K断層に論点を絞った審査の結果

「日本原子力発電株式会社敦賀発電所の発電用原子炉設置変更許可申請書（2号発電用原子炉施設の変更）に関する審査会合の審査結果及び今後の対応」（令和6年7月31日 原子力規制庁）（抜粋）

K断層の活動性及び連続性についての 基準適合性の確認結果

北西法面での活動性評価

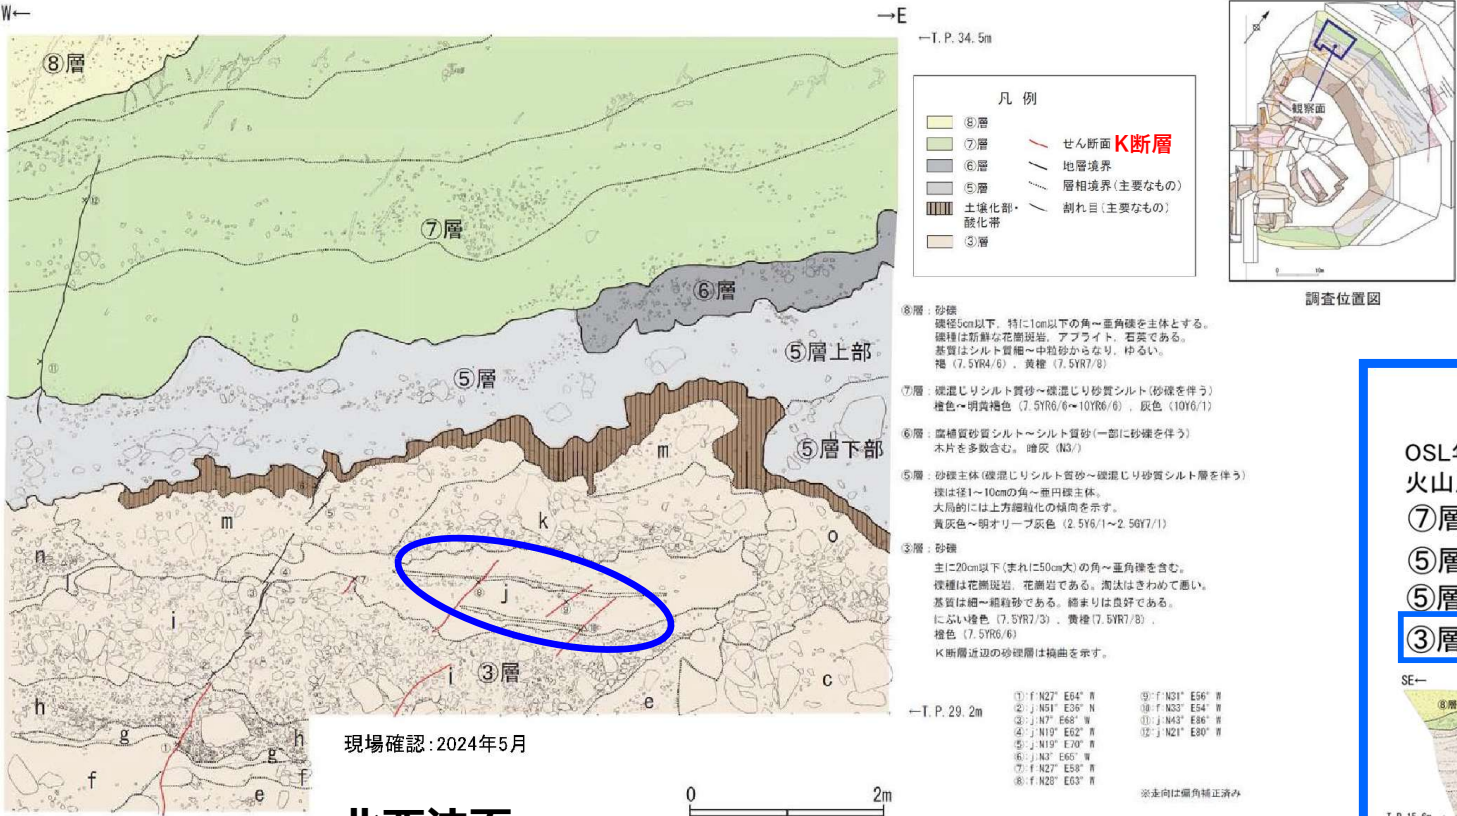
当社の主な評価	審査書の主な記載
⑤層の火山灰・花粉分析、光ルミネッセンス (OSL) 分析結果、③層上部のOSL年代測定の結果等から、③層は12～13万年前より古い。 - 北西法面の③層中のj層にあるK断層はk層には達していない。	③層、⑤層は静穏な環境下で堆積したとはいえない。トレンチ内で全体的に分布していない。③層の細分化した各地層の分布は局所的で、整然と成層する地層ではない。 ⑤層上部の堆積年代の評価は妥当（火山灰：約9.5万年前、OSL年代測定：$10.9 \pm 3\text{ka}$）。 ⑤層下部の美浜テフラ等は極微量で、明確な降灰層準が認められない。再堆積した可能性があり、約12万～13万年前よりも新しい年代の地層である可能性がある。 ③層の堆積年代は、原電道路ビットでのOSL年代測定（$133.2 \pm 8.9\text{ka}$より古い）の結果から、誤差を含めると、約12万～13万年前の時代に堆積した地層とも考えられる。 - K断層は、変位は③層中のk層の下位の地層中でせん滅している※ことから、k層を上載地層として活動性を評価できない。

※ k 層によって T 字型に蓋をされていない。
T の縦棒: 断層、T の横棒: 上載地層

原電道路ピット及びふげん道路ピットでの活動性評価

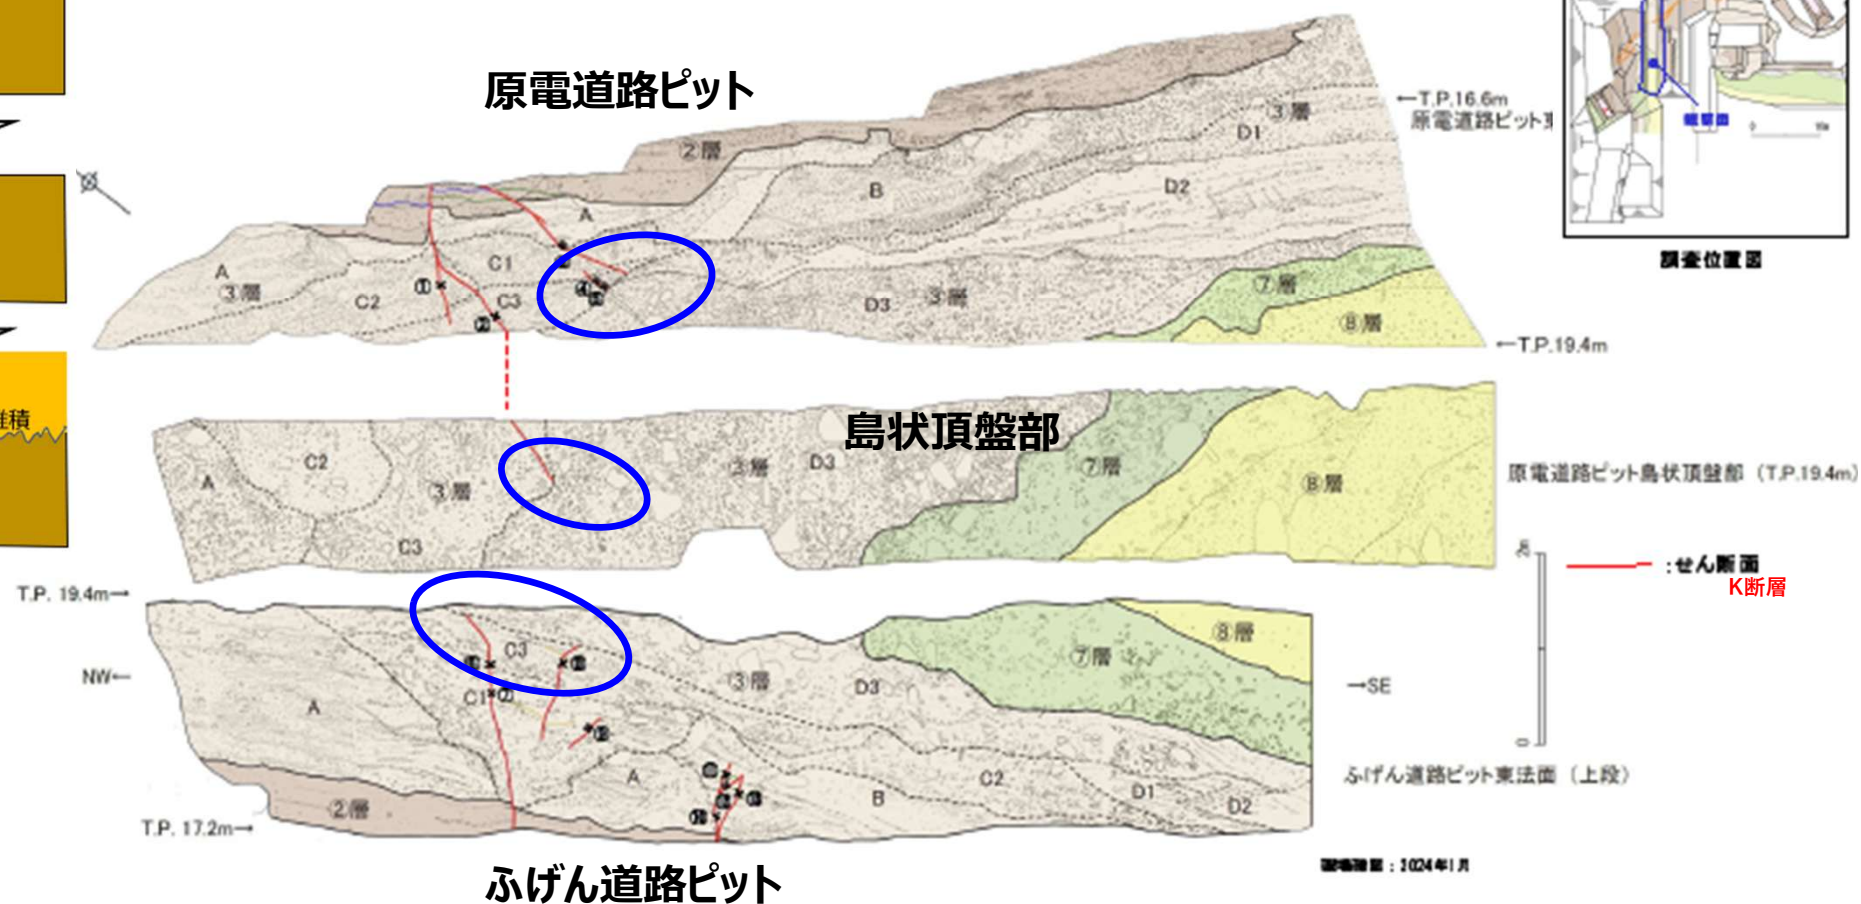
- 原電道路ピット及びふげん道路ピットの③層中のC3層にあるK断層はD3層の下で止まっている（D3層は下位のC層とは明瞭な不整合関係で接している）※。

- K断層は、上方に向かって断続的に出現するという特徴があり、一度途切れたK断層が、D3層かそれより更に上位の地層で再び現れていた可能性があるが、原電道路ピット及びふげん道路ピットの上の地層は既に除去され、現状では上位の地層における変位・変形の有無が確認できないため、K断層の活動性を評価することができない。

鉬物脈法

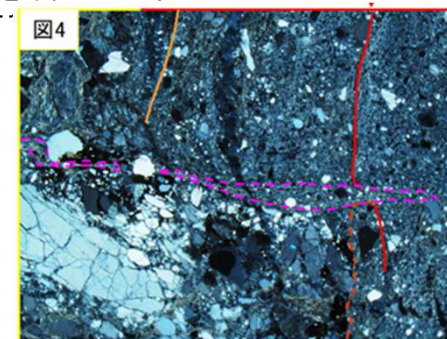
- ・ 鉬物脈が後期更新世以前の古い時代に熱水変質作用により生成したものであることが確認できないことなどから、最新活動時期が評価できず、連続性の評価に用いることはできない。
- ・ 以下のことから、いずれについても最新活動面と鉬物脈との切り合い関係が明確でない。
 - 検討対象としている破碎部全てについて、最新活動面が極めて不明瞭である。
 - 鉬物脈と評価している部分について鉬物脈の存在自体が認識できない試料がある。
